○○사업 품질점검단 품질점검 결과

점검일 : 2025. 6. 13.(금)

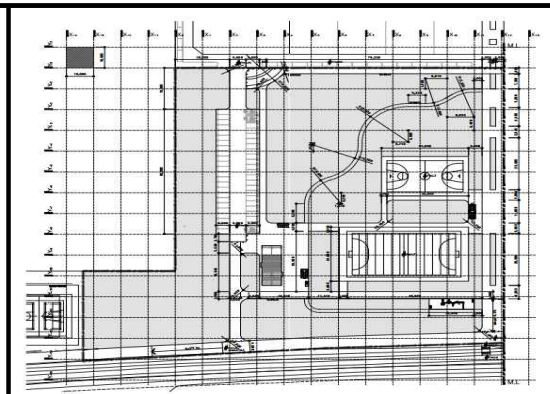
경사처리로 우수한 유출속도를 낮추면서 자연스러운 경관형성

경사를 최대한 낮추어 자연스러움 유지하고 토사유출방지
